島根原子力発電所 2 号炉 審査資料	
資料番号	EP-061 改 81(1) (比)
提出年月日	令和 3 年 3 月 1 日

「実用発電用原子炉に係る発電用原子炉設置者の重大事故の発生及び拡大の防止に必要な措置を実施するために必要な技術的能力に係る審査基準」への適合状況について

比較表

まとめ資料比較表〔技術的能力 1.7 原子炉格納容器の過圧破損を防止するための手順等〕

第 1.7-5 図 格納容器圧力逃がし装置による原子炉格納容器内の減圧及び除熱 概要図

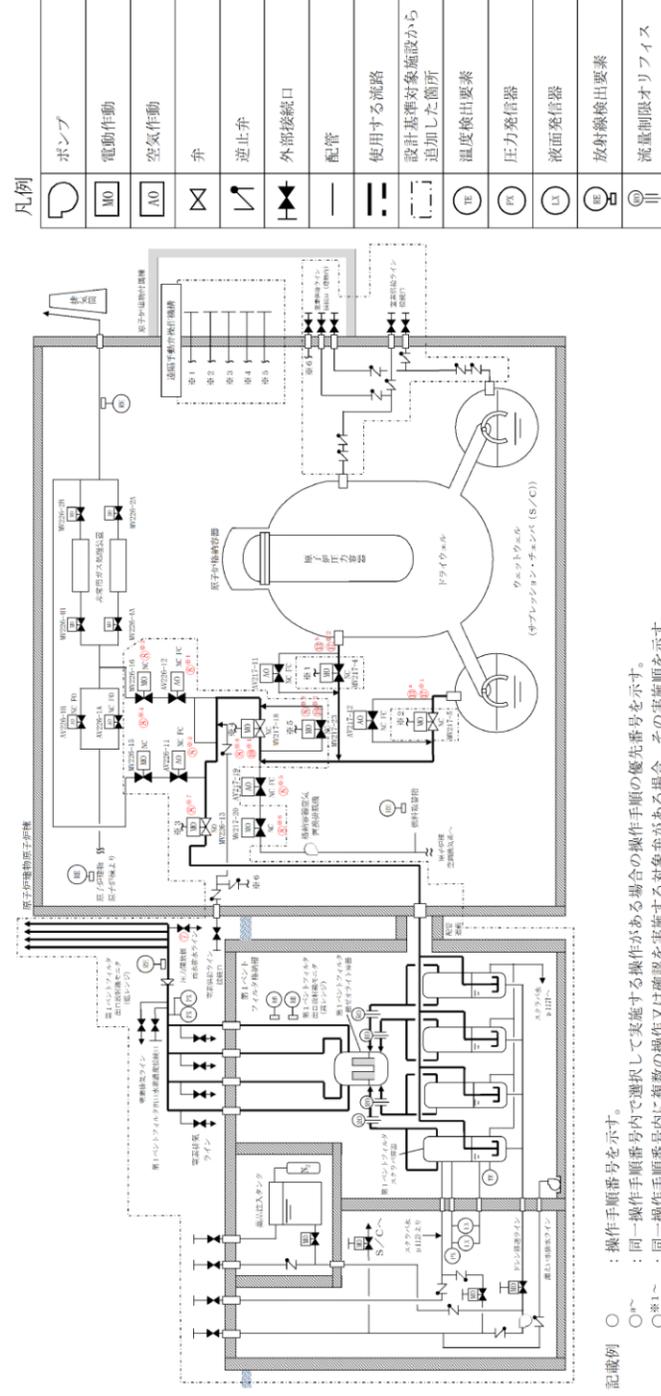
・設備の相違
【柏崎6/7, 東海第二】
⑥の相違

第 1.7-18 図 格納容器圧力逃がし装置による原子炉格納容器内の減圧及び除熱 (現場操作) 概要図

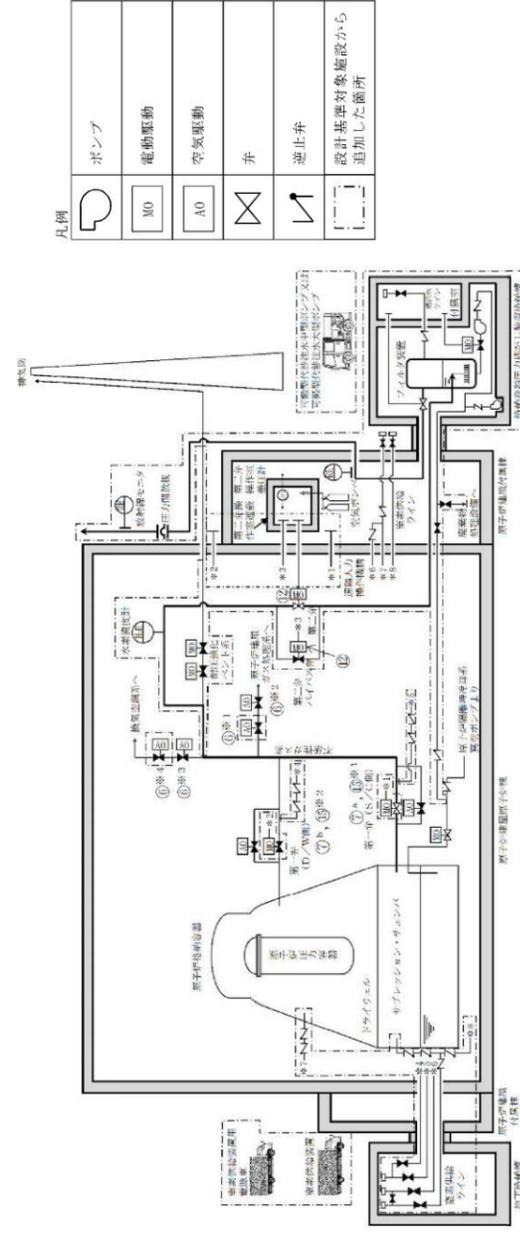
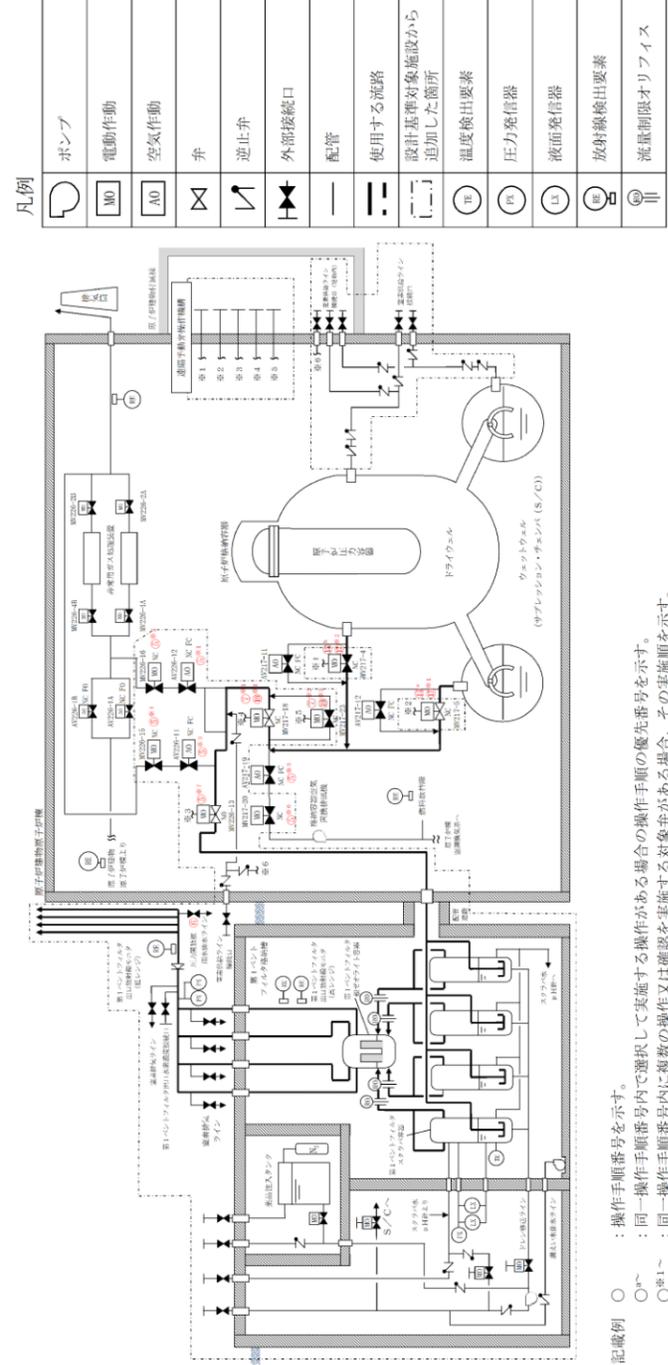
備考
 ・設備の相違
 【柏崎 6/7, 東海第二】
 ⑥の相違

第 1. 7 - 27 図 格納容器フィルタベント系による原子炉格納容器内の減圧及び除熱 (現場操作) 概要図 (2 / 2)

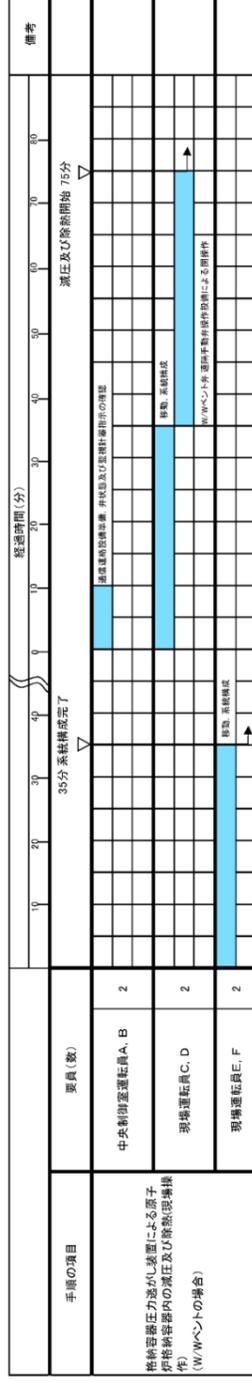
・記載表現の相違
【東海第二】
 島根 2号炉は、概要図(2/2)に操作対象を記載

第 1.15.4 図 6号炉 計器の電源構成図

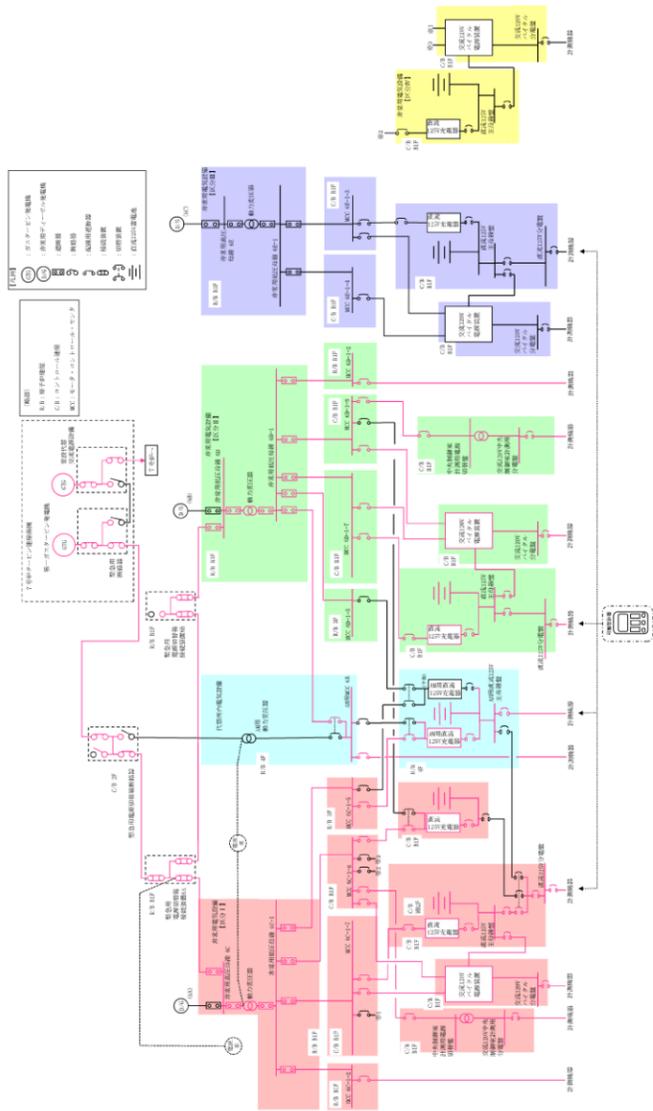
・設備の相違
【柏崎6/7】
②, ⑤の相違
島根2号炉は, 運転監視用計算機が自動で帳票印刷する
【東海第二】
③の相違
・運用の相違
【柏崎6/7, 東海第二】
⑯の相違

第 1.15-4 図 計器の電源構成図 (直流電源) (2/3)

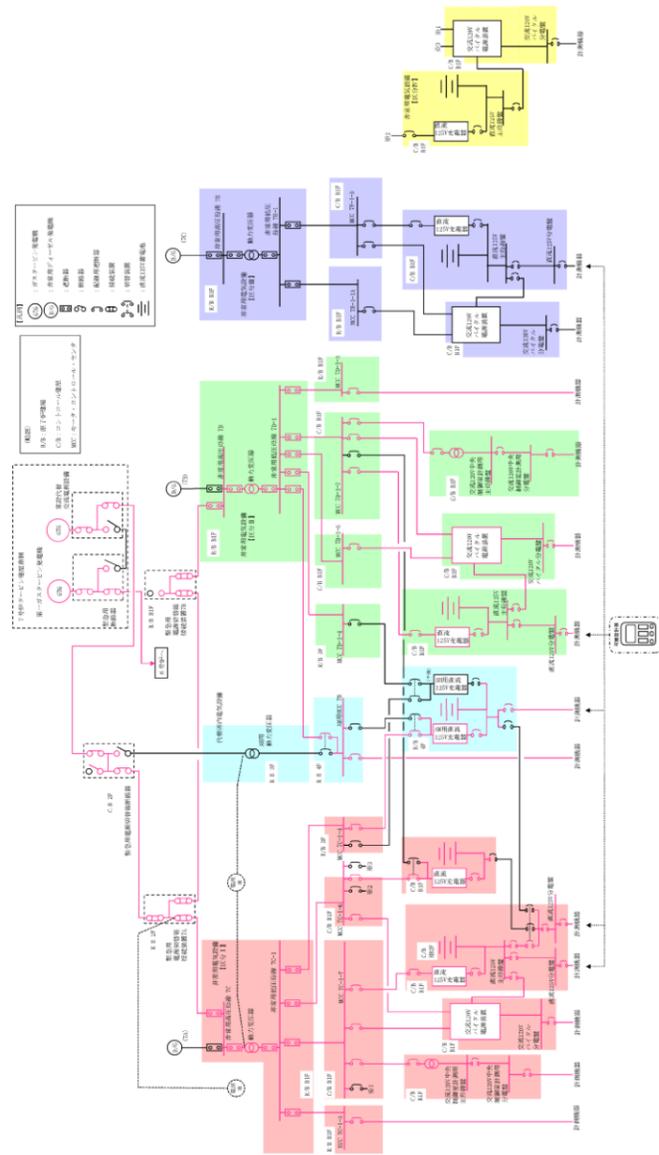
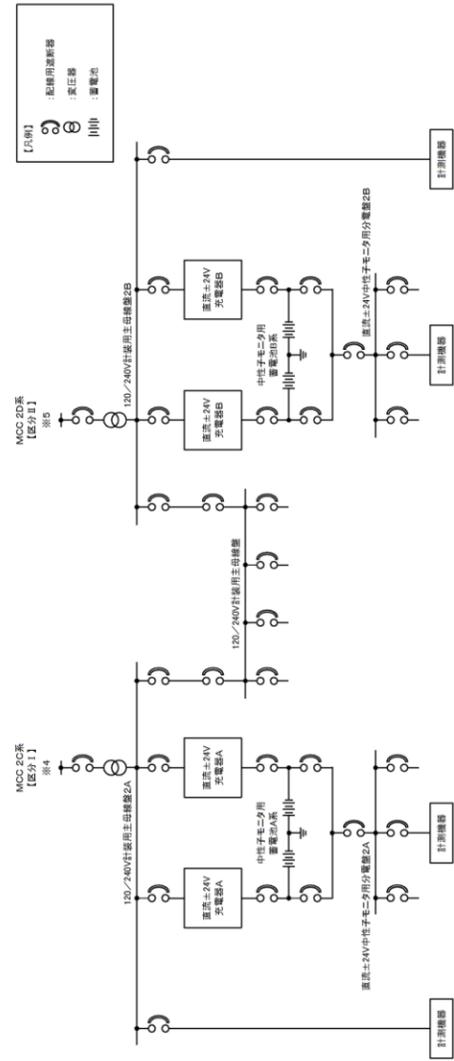
・設備の相違
【柏崎 6/7, 東海第二】
 設計方針の相違による系統構成の相違
